**AVIS RELATIF À LA PROTECTION
CONTRE LES EVENTUELS EFFETS NOCIFS ET NUISANCES
PROVOQUÉS PAR LES RAYONNEMENTS NON IONISANTS
GÉNÉRÉS PAR DES ANTENNES ÉMETTRICES STATIONNAIRES**

Commune : GEMBLoux - Exploitant : TELENET GROUP

Référence exploitant : NR1123C

Rapport n° 464 / 2025

Figure 1 : Vue en plan des lieux de séjour et des points de contrôle

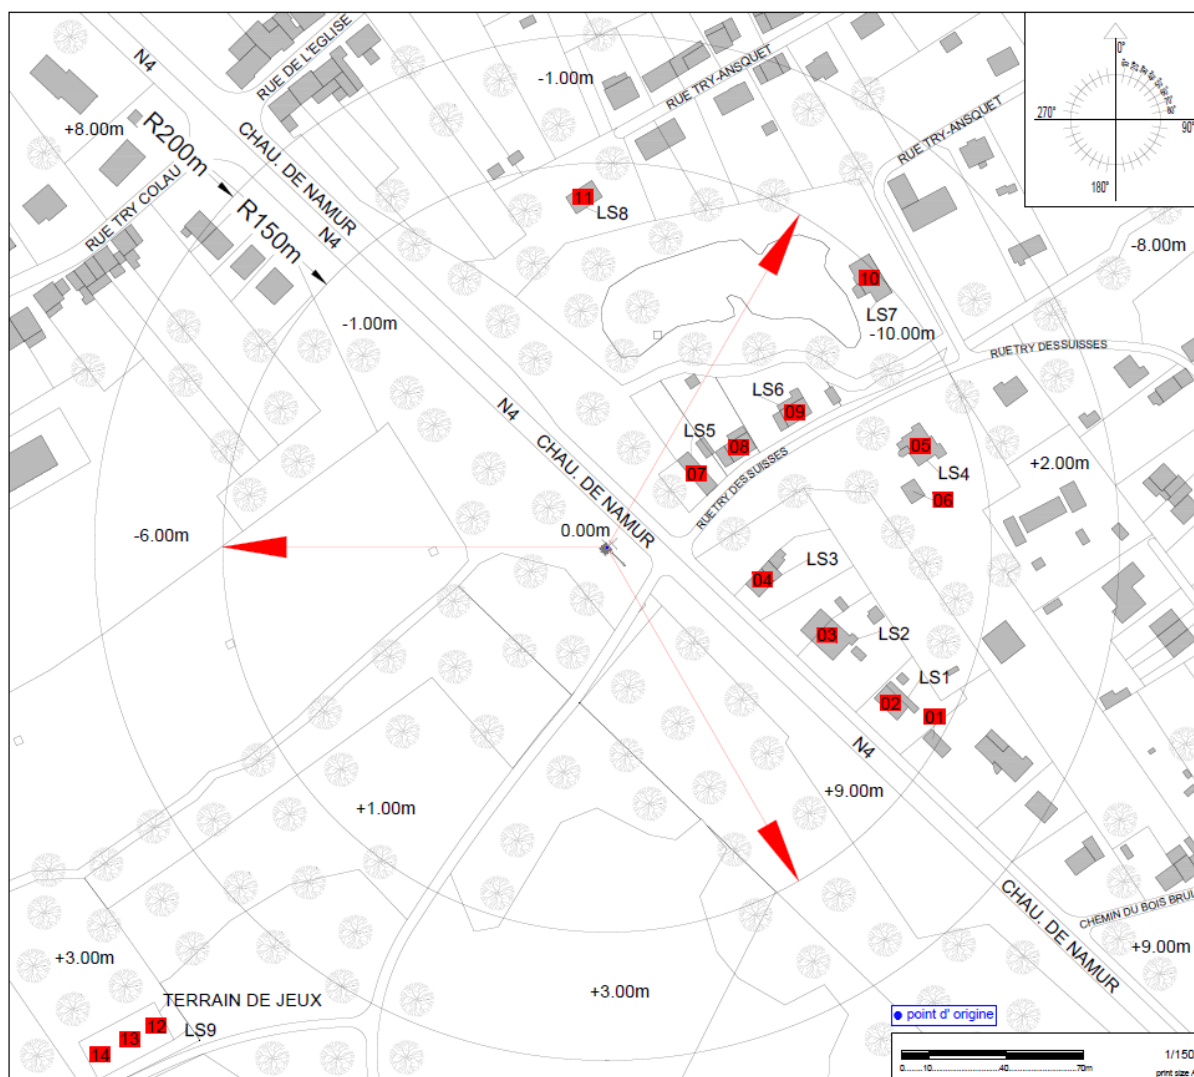
Les fréquences d'émission, la puissance rayonnée par chacune des antennes et leur gain permettent de déterminer le rayon de la zone à analyser. Tout dépassement de la limite par installation est exclu en dehors de cette zone. Le tableau 2 reprend les 35 LS² pour lesquels l'indice d'exposition est le plus élevé. Les différentes colonnes indiquent :

- le numéro du point de contrôle repris sur un des plans de la figure 1;
- le numéro du LS dans lequel se trouve le point de contrôle de la 1^{ère} colonne ;
- l'atténuation d'obstacle prise en compte pour le calcul de l'indice d'exposition dans le LS ;
- le résultat du calcul de l'indice d'exposition.

N° point de contrôle	LS	Atténuation (dB)	Indice d'exposition relatif à la limite par installation IE_i
8	LS5	3,0	0,682
4	LS3	3,0	0,458
9	LS6	3,0	0,394
3	LS2	3,0	0,258
10	LS7	3,0	0,175
2	LS1	3,0	0,160
7	LS5	3,0	0,133
11	LS8	3,0	0,129
5	LS4	3,0	0,125
1	LS1	3,0	0,122
6	LS4	3,0	0,118
12	LS9	0,0	0,055
13	LS9	0,0	0,052
14	LS9	0,0	0,048

En ce qui concerne les antennes de l'installation mentionnées dans le tableau 1, la distance maximale à laquelle la limite pourrait être atteinte, à l'extérieur, est égale à 90,3 m. S'il n'y a pas de LS à une distance inférieure, les antennes respectent forcément la limite d'immission.

Dans le cas des LS situés à l'intérieur des bâtiments, une atténuation d'obstacle est prise en compte et il en résulte que la distance maximale à laquelle la limite pourrait être atteinte se réduit à 63,9 m.

Les résultats de l'évaluation décrite au paragraphe 4 indiquent que les antennes émettrices stationnaires de l'installation faisant l'objet du présent avis ne produisent pas, dans un lieu de séjour, un rayonnement électromagnétique maximum supérieur aux limites fixées à l'article 4 du décret.

Figure 2 : Vue en plan des installations d'antennes dans un rayon de 300 mètres autour de l'installation faisant l'objet de la demande d'avis

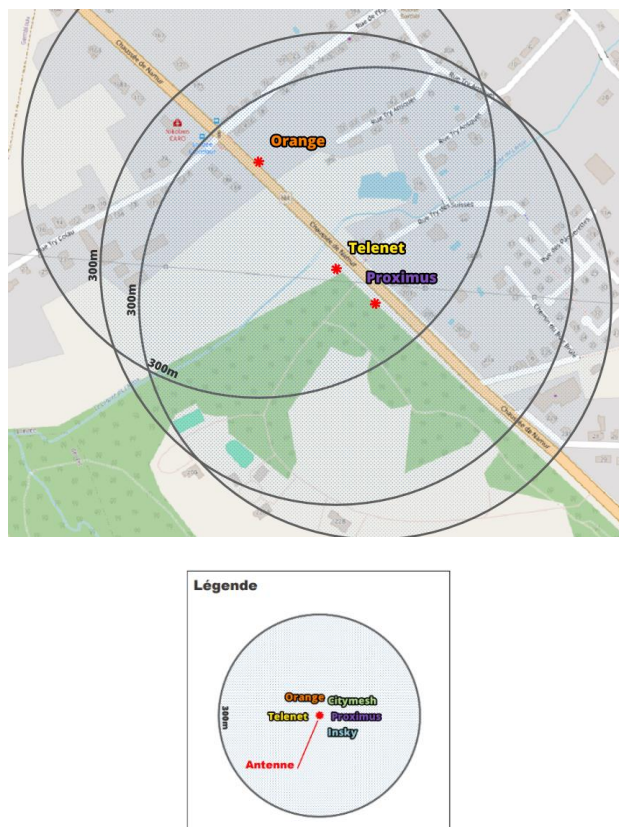
Le plan en projection verticale de la figure 2 indique la localisation des installations d'antennes émettrices stationnaires visées par le décret et situées dans un rayon de 300 mètres autour de l'installation référencée dans le paragraphe 2 et localisée au centre du cercle. Les données de localisation de ces antennes et les avis correspondant sont accessibles via le cadastre en ligne des antennes émettrices stationnaires⁸. Les installations prises en compte dans l'évaluation du respect de la limite cumulative sont les installations d'antennes émettrices déclarées en service par l'exploitant à la date du présent avis, à l'exception de l'installation référencée dans le paragraphe 2 et éventuellement d'autres installations ayant fait l'objet d'une demande d'avis à la même date et qui sont situées à l'intérieur de la zone de 300 mètres de rayon.

- il y a au plus 4 installations d'antennes émettrices stationnaires présentes dans la zone d'évaluation de 300 mètres de rayon représentée dans la figure 2, y inclus l'installation référencée dans le paragraphe 2 : la limite cumulative définie à l'article 4, §2 du décret est nécessairement respectée dans les lieux de séjour à l'intérieur de la zone d'évaluation de 300 mètres de rayon ;

- b) il y a exactement 5 installations d'antennes émettrices stationnaires présentes dans la zone d'évaluation de 300 mètres de rayon représentée dans la figure 2, y inclus l'installation référencée dans le paragraphe 2 et il existe, pour 3 ou 4 de ces installations, un avis attestant le respect de la limite abrogée de 3 V/m : la limite cumulative définie à l'article 4, §2 du décret est nécessairement respectée dans les lieux de séjour à l'intérieur de la zone d'évaluation de 300 mètres de rayon ;

- c) dans tous les autres cas, il a été vérifié que la limite cumulative définie à l'article 4, §2 du décret n'est pas dépassée dans les lieux de séjour sur base du nombre d'installations localisées dans la zone d'évaluation de 300 mètres de rayon représentée dans la figure 2, de leur localisation ainsi que des données inscrites dans la figure 1 et au paragraphe 4 du présent avis et dans les avis attestant le respect de la limite par installation ou de la limite abrogée de 3 V/m relatifs aux autres installations reprises dans la figure 2.

Compte tenu des considérations ci-dessus, il apparaît que l'intensité du rayonnement électromagnétique généré, dans les lieux de séjour situés dans un rayon de 300 mètres autour de l'installation référencée dans le paragraphe 2, par l'ensemble des antennes émettrices stationnaires de l'ensemble des exploitants du même site d'antennes émettrices stationnaires respecte la limite fixée à l'article 4, § 2 du décret.
